改正 令和4年6月8日 原規技発第2206082号 原子力規制委員会決定

基準地震動及び耐震設計方針に係る審査ガイド等の一部改正について

別表第1 基準地震動及び耐震設計方針に係る審査ガイド 新旧対照表

別表第2 敷地内及び敷地周辺の地質・地質構造調査に係る審査ガイド 新旧対照表

図-1 基準地震動の策定に係る審査フロー

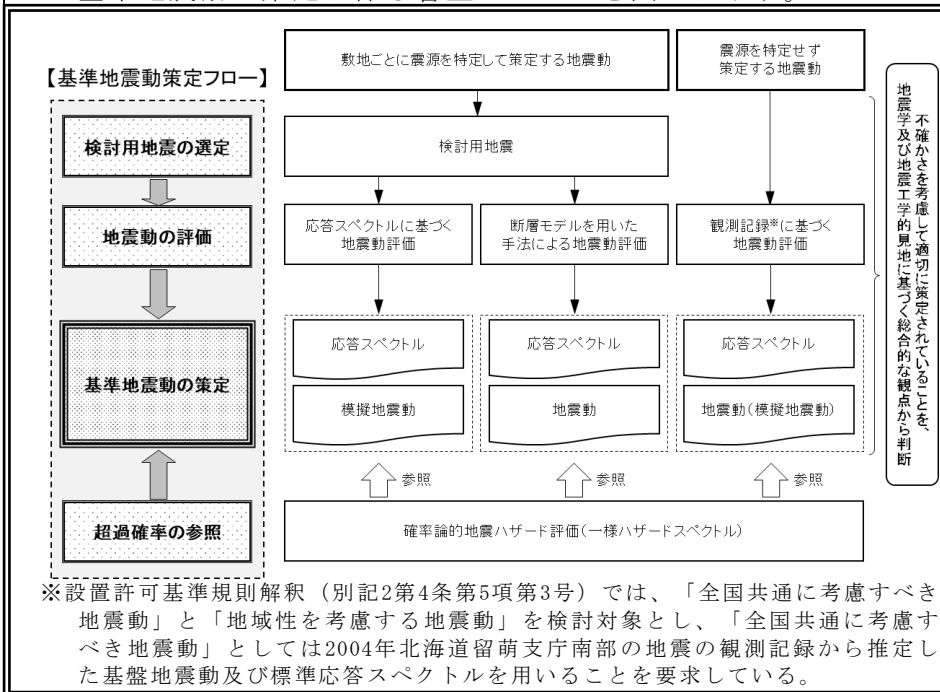
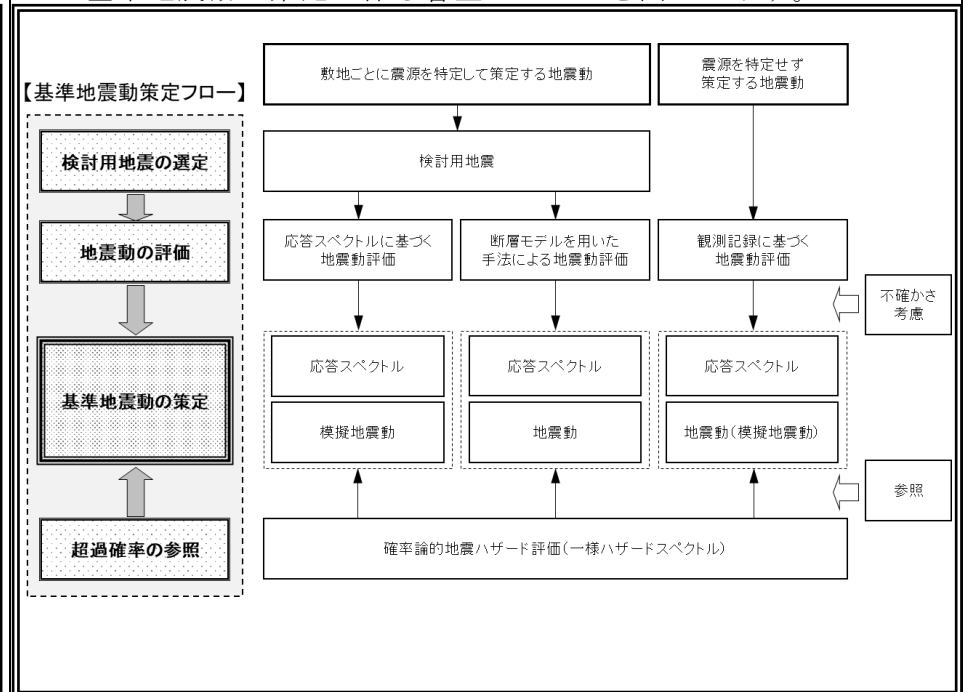
基準地震動の策定に係る審査のフローを図-1に示す。
